# FLAYOSC

## Document n°1 EXPOSE DES MOTIFS

Modification de droit commun n°2 approuvée par DCM du 10 octobre 2019

PLU 2017	Modification 2019

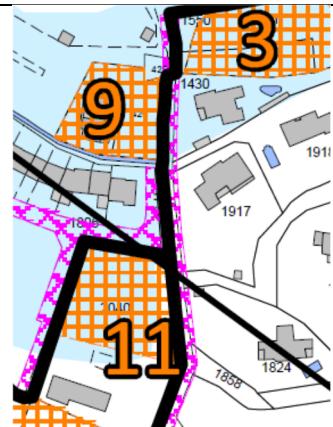
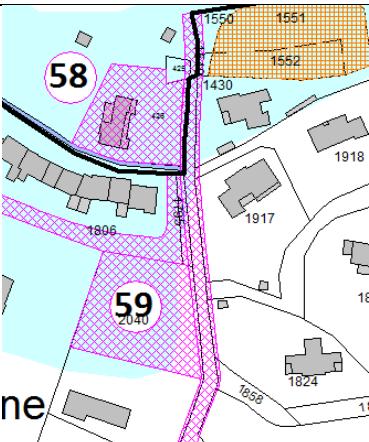
- Suppression de l'ER n°42 (Pardigon) qui n'a plus d'objet.
  - *Justification : cet ER n'a plus d'objet.*
- Réduction de l'ER n°49 prévu pour aménager une STEP à Sauveclare. Seul le tracé est modifié sur les plans de zonage du PLU.

- *Justification : Les études menées par la municipalité ont permis d'affiner la surface nécessaire à la réalisation de la future station d'épuration de Sauveclare. L'ER n°49 est donc réduit. Il se situe en zone Nco : les incidences sont donc positives.*

Superficie : 26 000 m <sup>2</sup>	Nouvelle superficie : 5 300 m <sup>2</sup>

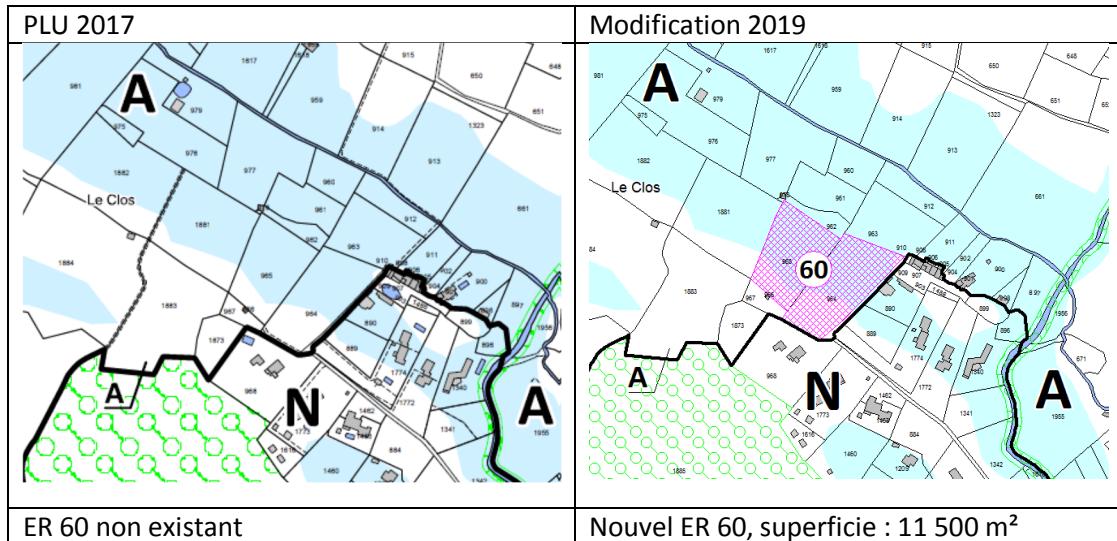
- Création de l'ER n°60 : Création d'une dépression naturelle en vue de collecter les eaux de ruissellement et/ou de débordement en zone agricole (conforme schéma des eaux pluviales).

- *Justification : Ce projet d'ER fait suite à l'application du Schéma Directeur de Gestion des Eaux Pluviales telle que demandée par le sous-Préfet (voir également le chapitre 10 du présent rapport).*
- *Voir chapitre 14 du présent document : la démarche « ERC »*

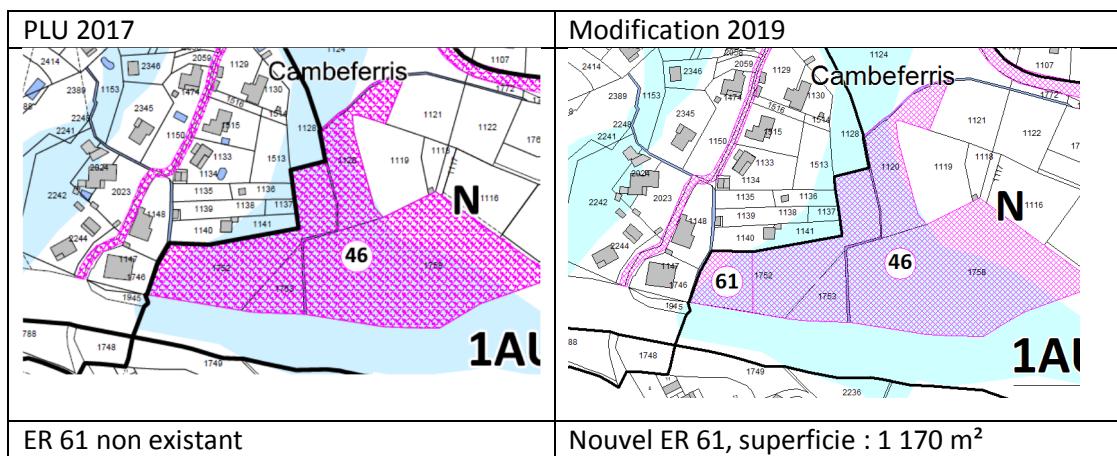
- **Création de l'ER n°61 : Crédit d'un bassin de rétention.**
  - *Justification : Ce projet d'ER fait suite à l'application du Schéma Directeur de Gestion des Eaux Pluviales telle que demandée par le sous-Préfet (voir également le chapitre 10 du présent rapport).*
  - *L'ER 46 dédié à l'extension du cimetière et à des aménagements paysagers a été découpé de façon à accueillir un futur bassin de rétention.*

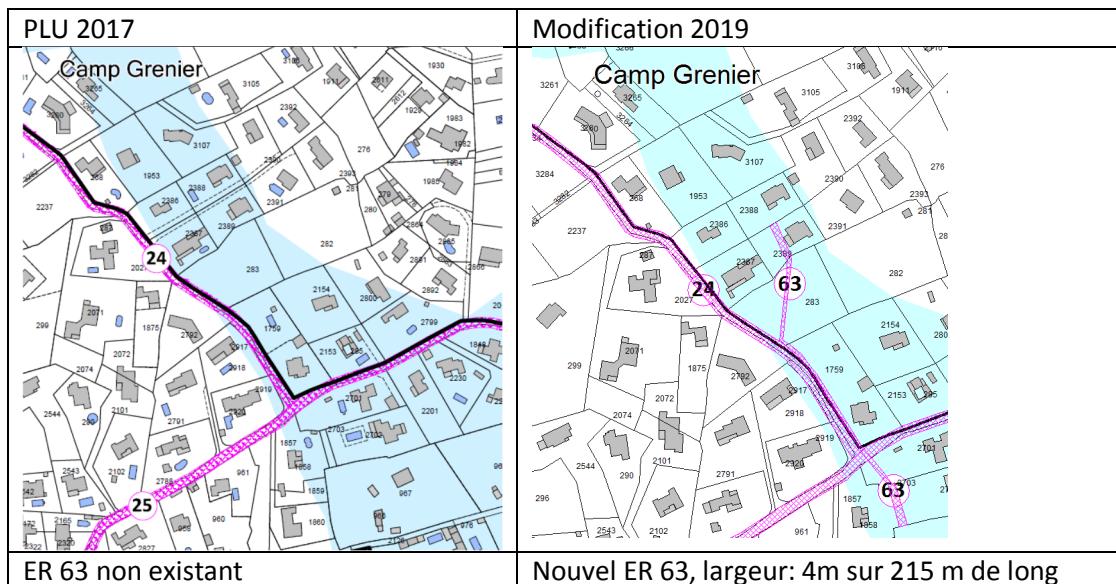
- Création de l'ER n°62 : création d'une canalisation connectée au canal et au pluvial existant.
  - *Justification : Ce projet d'ER fait suite à l'application du Schéma Directeur de Gestion des Eaux Pluviales telle que demandée par le sous-Préfet. (voir également le chapitre 10 du présent rapport).*

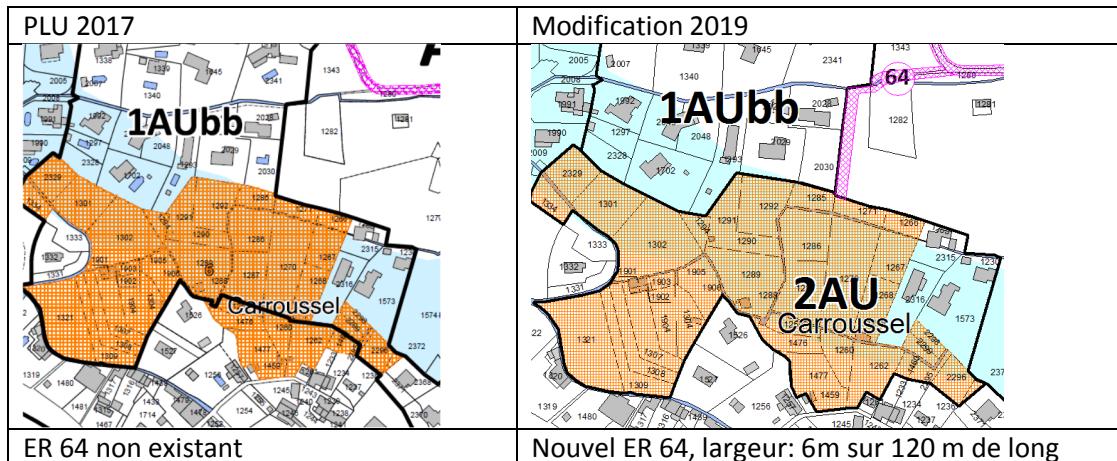
- Création de l'ER n°63 : création d'une canalisation connectée au canal et au pluvial existant.
  - *Justification : Ce projet d'ER fait suite à l'application du Schéma Directeur de Gestion des Eaux Pluviales telle que demandée par le sous-Préfet.*

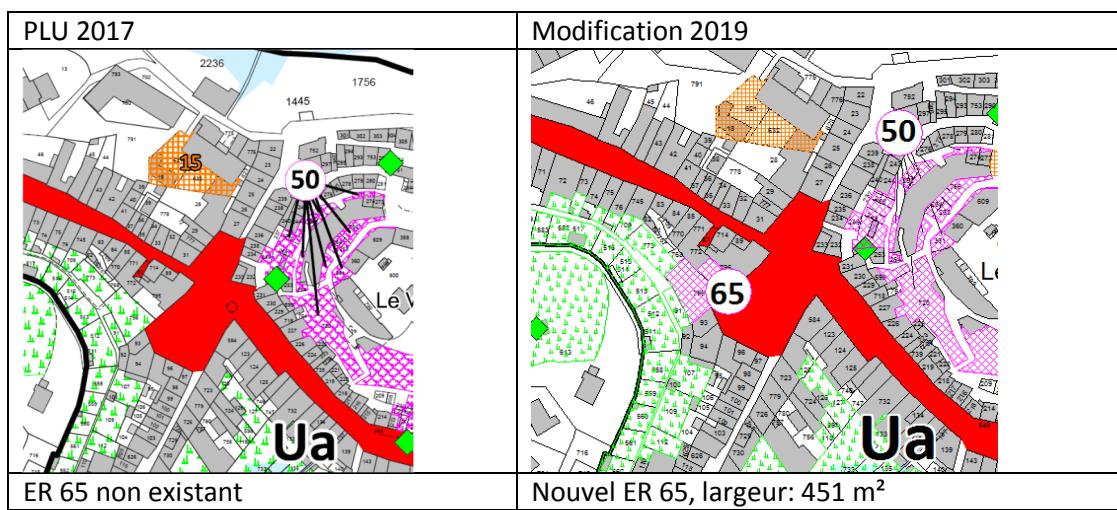
- Création de l'ER n°64 : création d'un chemin d'accès à la future zone 2AU de Carrousel.
  - *Justification : Ce projet d'ER fait suite au déclassement de la zone du Carrousel en zone 2AU (zone stricte). Voir également la justification du classement 2AU.*
  - *Voir chapitre 14 du présent document : la démarche « ERC »*

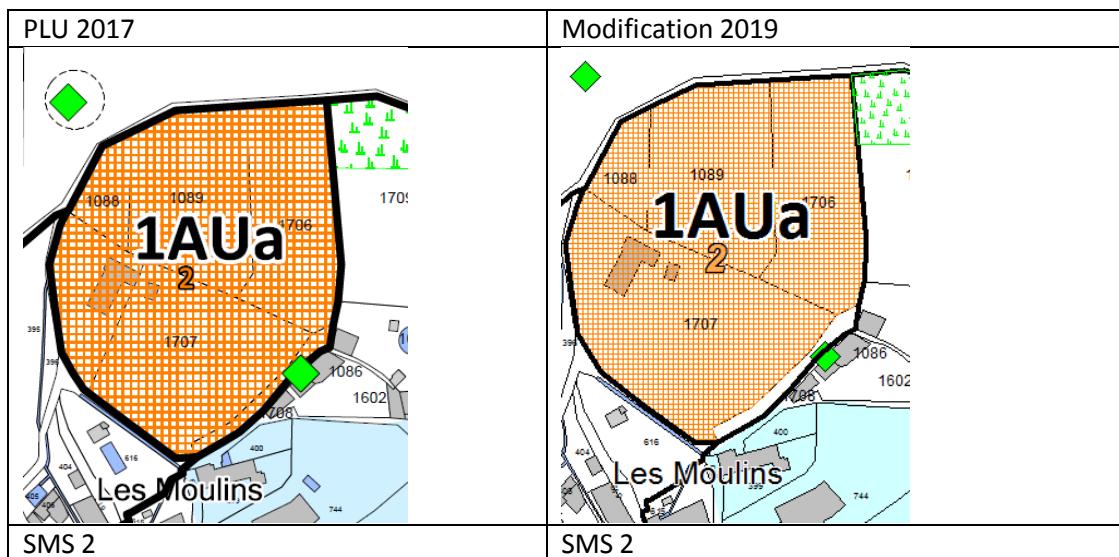
- **SMS n°1** : le périmètre du SMS (François Dol) reste inchangé. La modification concerne le nombre de logements locatifs sociaux (LLS) qui est majoré de 20 à 28 LLS (100%). Cette majoration permet de répondre à la densité préconisée en zone Ub (dans laquelle se situe ce SMS n°1). La hauteur imposée, R+1, permettra de conserver la morphologie du tissu urbain résidentiel environnant et le paysage boisé situé au nord, en arrière-plan. Le Parc boisé du Safranier est classé en zone Nj.

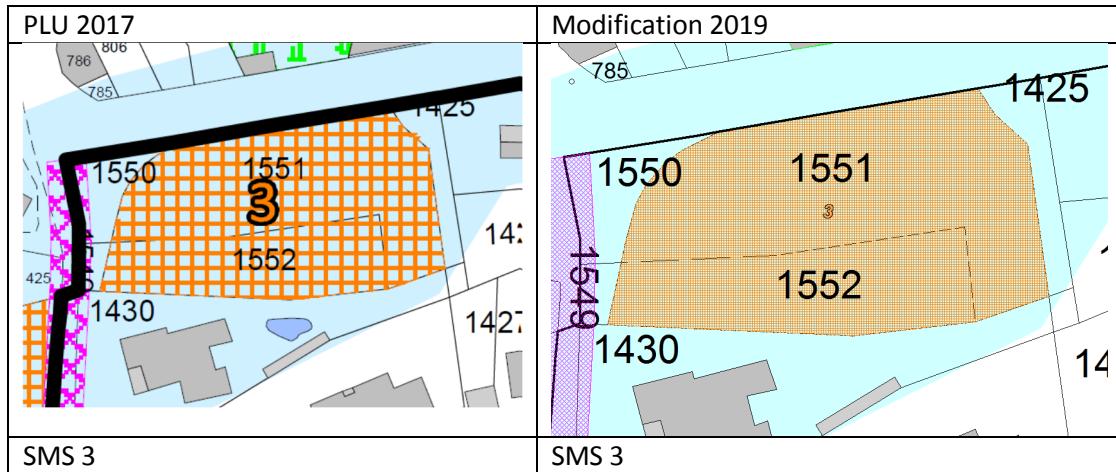
- **SMS n°2** : le périmètre du SMS (Les Moulins) est réduit : sortie de la parcelle 1708 qui est un chemin privé. Aucun logement LLS n'aurait été bâti sur ce chemin. Le nombre de logements sociaux est également minoré de 53 à 40. Le programme prévoit en outre 40 logements libres. Cette réelle mixité (50% logement social + 50% logements libres) est recherchée par la municipalité.

#### Le SMS créé :

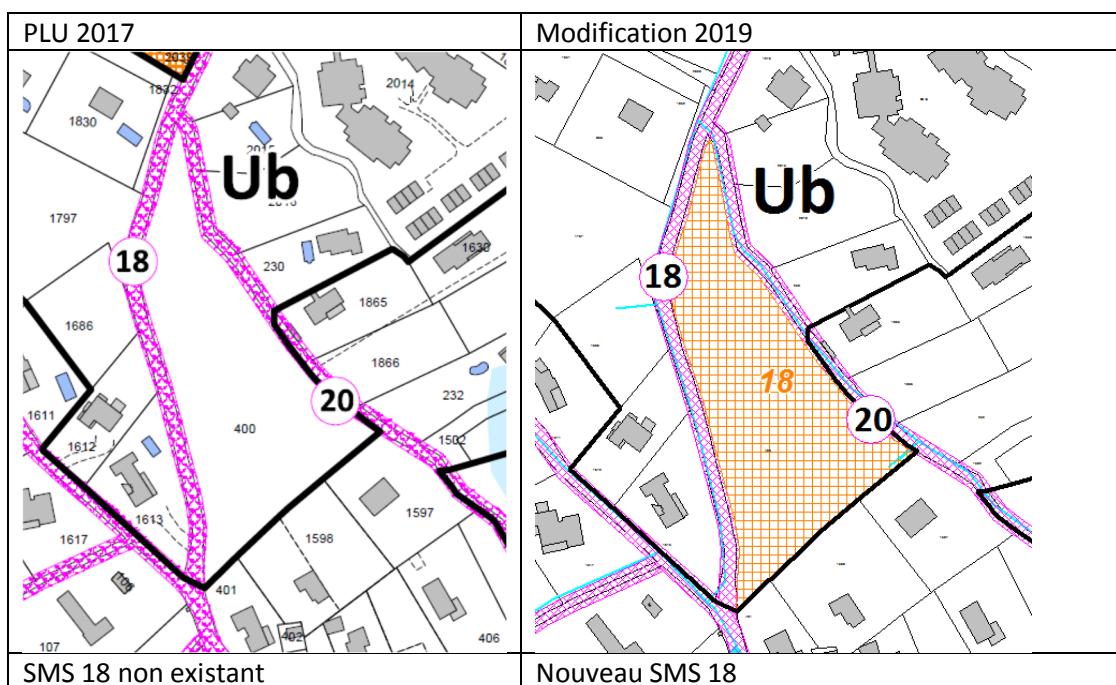
- **SMS n°18** : création d'un nouveau secteur de mixité sociale (Proletazur). il se situe au quartier de Grand Vigne, en zone urbaine. 100% de la superficie de plancher devra être affectée à du LLS : ainsi, le SMS n°18 prévoit la réalisation d'un programme de 21 LLS.

*OAP de Grand Vigne modifiée suite à l'enquête publique :*

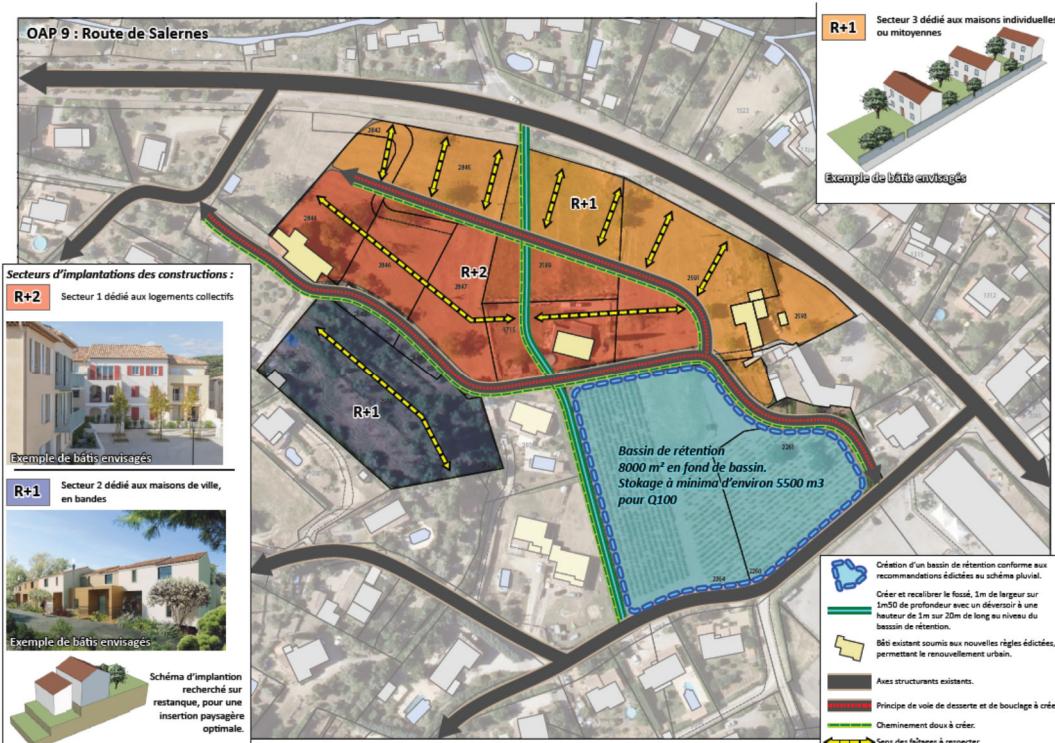
- OAP n°3 de la zone 1AUa Grand Vigne : le périmètre de l'OAP est réduit conformément au nouveau zonage 1AUa de Grand Vigne et par conséquent des emprises de construction sont supprimées. La cartographie de présentation du site page 22 est donc modifiée. La cartographie des caractéristiques du site (notamment paysagères et environnementales) est modifiée et simplifiée. Les principes à respecter ont été modifiés pour insister sur le phasage et la typologie des constructions (collectifs, logements sociaux, logements libres, principe de maillage...). La cartographie est modifiée, en revanche les paragraphes sur « les orientations d'aménagement » et sur la « programmation » sont inchangées (page 24). Le paragraphe sur les superficies page 25 est supprimé et une esquisse sur fond de photo aérienne a été rajoutée. Les orientations architecturales et d'implantation globales restent cependant inchangées : hormis la réserve n°4 du commissaire enquêteur qui demande à limiter la hauteur à R+1 et à ne plus imposer d'équipements collectifs.

- *le bassin de rétention et le fossé à aménager pour répondre aux problématiques liées au pluvial, conformément au SDGEP.*
- *Trois grands secteurs d'implantation des futures constructions sont positionnés. Chacun de ces secteurs propose une densité et/ou une hauteur de constructions différente.*

- *Le secteur 1 propose une densité plus élevée : le renouvellement urbain est incité, y compris sur les constructions existantes.*
- *Le secteur 2 situé en restanques prévoit une implantation respectant la topographie du versant.*
